CPU基板(U2形 200V級 5t以下巻上インバータ用)変更のお知らせ

件名	CPU基板変更のお知らせ (200V級 U2-5t以下 巻上インバータ)	発行日付	2014年3月26日	周知対象区分
		三菱電機 FA 産業機器株式会社 本社・工場 福岡市 西区 今宿東 1-1-1 〒819-0192 Tel 092-805-3400		代理店

No. 855-0261

CPU基板	旧品		切替品	
	形名コード	図番	形名コード	図番
	03G54N	P147870G01	03G54W	P149351G01

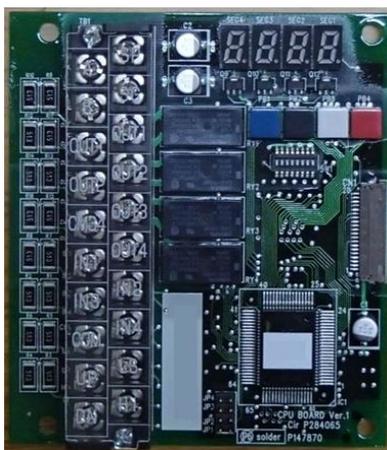
CPU基板変更

- (1) 10Hz以下の運転周波数について、0.1Hz毎の設定が可能になりました。
- (2) 正弦波率を向上させ、低騒音化を実現しました。
- (3) 今までご使用頂いたCPU基板と取付互換です。
- (4) 新旧のCPU基板を混同しての共吊りはできません。(吊荷が傾く可能性があります)
- (5) 追加機能の詳細及び設定方法については取扱説明書を参照ください。
- (6) 価格表は5月23日までに配布予定。

【旧品】P147870G01

【切替品】P149351G01
